Tárgy: Kérdés-válasz
Ikt. szám: 4-12-16/2009-09-18
Ügyintéző: Molnár István

Pápa város Önkormányzata a Közbeszerzési Értesítő a Közbeszerzések Tanácsa Hivatalos Lapjában 2009. szeptember 7-én KÉ-18231/2009 számon megjelent ajánlattételi felhívásával közbeszerzési eljárást indított *PÁPA VÁROSI UTAK, JÁRDÁK ÉPÍTÉSE, FELÚJÍTÁSA* címen.

- 19. rész: sportpályaépítés

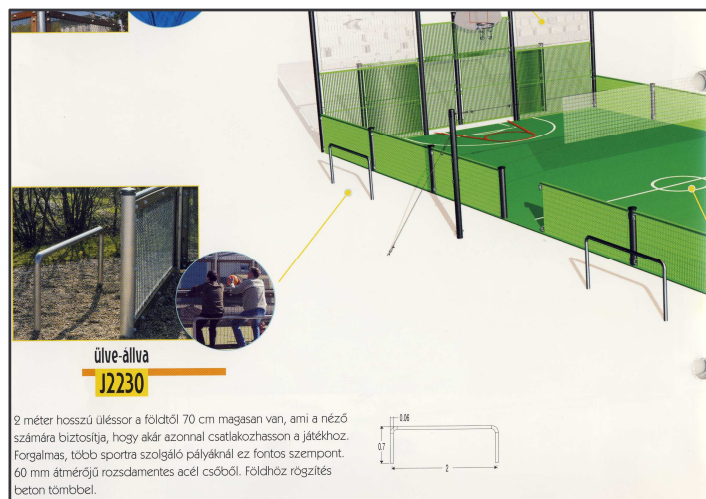
- helyszínrajz szerinti méretben kell a pályát elkészíteni?

- a helyszínrajz 1 m magas palánkot is jelöl, ez nem szerepel a kiírásban, szükséges-e megépíteni?

- a helyszínrajz 4 db ülésor kialakítását jelöli rozsdamentes acélcsőből, a kiírásból hiányzik, szükséges-e megépíteni?

A helyszínrajz szerinti méretben (40x19) kell a pályát elkészíteni.

A helyszínrajzon szereplő 1m magas palánkot meg kell építeni.

A helyszínrajzon szereplő 4 db 6 m hosszú ülésort is ki kell alakítani rozsdamentes, vagy festett acélcsőből a mellékelt minta szerint:
